Darstellung und Bewertung der zum Bebauungsplan Nr. 5957/06 –Arbeitstitel: "Further Straße/ Gilleshof" in Köln-Roggendorf/Thenhoven – eingegangenen Stellungnahmen aus der Beteiligung der Behörden und sonstiger Träger öffentlicher Belange

Darstellung und Bewertung der zum Bebauungsplan Nr. 5957/06 –Arbeitstitel: "Further Straße/ Gilleshof" in Köln-Roggendorf/Thenhoven – eingegangenen Stellungnahmen aus der Beteiligung der Behörden und sonstiger Träger öffentlicher Belange

Die Beteiligung der Behörden und sonstiger Träger öffentlicher Belange gemäß § 4 Absatz 2 Baugesetzbuch (BauGB) wurde vom 07.06. bis zum 07.07.2019 durchgeführt. Im Zeitraum der Beteiligung sind (Zahl) Stellungnahmen eingegangen.

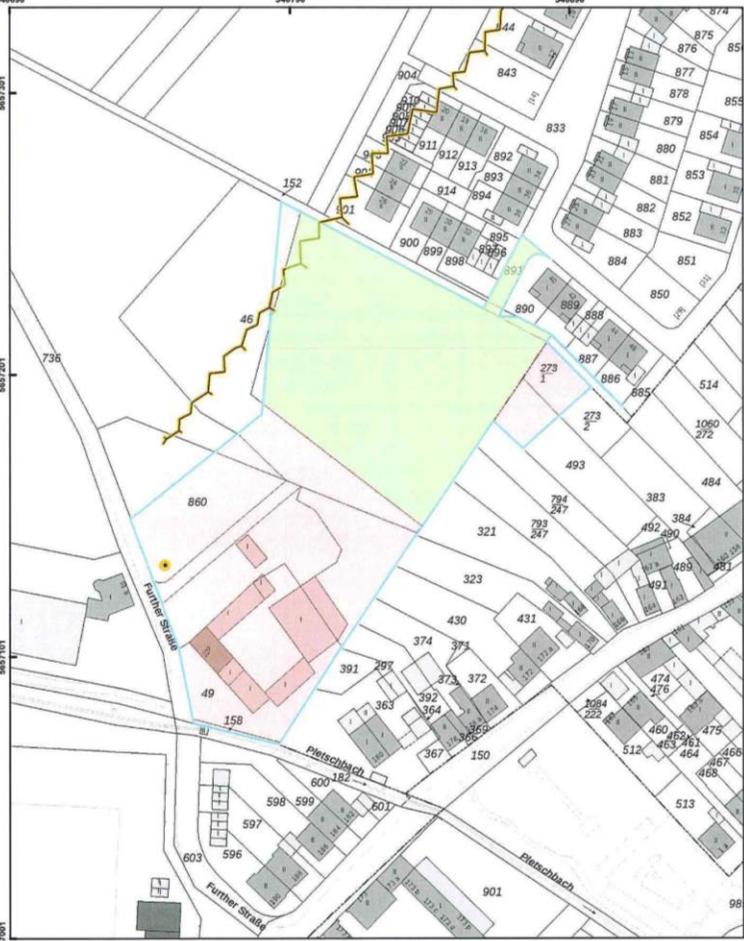
3.1	<p>Luftbilder aus den Jahren 1939- 1945 und andere historische Unterlagen liefern Hinweise auf vermehrte Bodenkampfhandlungen. Insbesondere existiert ein konkreter Verdacht auf Kampfmittel bzw. Militäreinrichtungen des 2. Weltkrieges (Laufgraben und Schützenloch). Ich empfehle eine Überprüfung der zu überbauenden Fläche auf Kampfmittel im ausgewiesenen Bereich der beigefügten Karte sowie der konkreten Verdachte. Die Beauftragung der Überprüfung erfolgt über das Formular Antrag auf Kampfmitteluntersuchung auf unserer Internetseite1 .</p> <p>Sofern es nach 1945 Aufschüttungen gegeben hat, sind diese bis auf das Geländeniveau von 1945 abzuschieben. Zur Festlegung des abzuschiebenden Bereichs und der weiteren Vorgehensweise wird um Terminabsprache für einen Ortstermin gebeten. Verwenden Sie dazu ebenfalls das Formular Antrag auf Kampfmitteluntersuchung.</p> <p>Erfolgen Erdarbeiten mit erheblichen mechanischen Belastungen wie Rammarbeiten, Pfahlgründungen, Verbauarbeiten etc. empfehle ich zusätzlich eine Sicherheitsdetektion. Beachten Sie in diesem Fall auf unserer Internetseite das Merkblatt für Baugrundeingriffe.</p>	Ja	<p>Der Hinweis auf Kampfmittel wird zur Kenntnis genommen.</p> <p>Im Rahmen der archäologischen Voruntersuchung wurden bereits einige Bereiche auf Kampfmittel überprüft. Hier wurden keine Funde festgestellt.</p> <p>Es wird dennoch ein Hinweis auf das Vorhandensein möglicher Kampfmittel in den Bebauungsplan aufgenommen.</p>

Lfd. Nr.	Stellungnahme	Berücksichtigung	Stellungnahme der Verwaltung
3.2	 <p>Bezirksregierung Düsseldorf Aktenzeichen : 22.5-3-5315000-399/19 Maßstab : 1:1.500 Datum : 15.07.2019</p> <p>Legende</p> <ul style="list-style-type: none"> ausgewertete Fläche(n) Blindgängerverdacht geräumte Blindgänge geräumte Fläche Detektion nicht möglich Überprüfung der zu überbauenden Flächen ist nicht erforderlich Überprüfung der zu überbauenden Flächen wird empfohlen Laufgraben Panzergraben Schützenloch Stellung militär. Anlage <p>Diese Karte darf nur mit der zugehörigen textlichen Stellungnahme verwendet werden. Nicht relevante Objekte außerhalb des beantragten Bereichs sind ausgeblendet.</p>	Ja	Kenntnisnahme
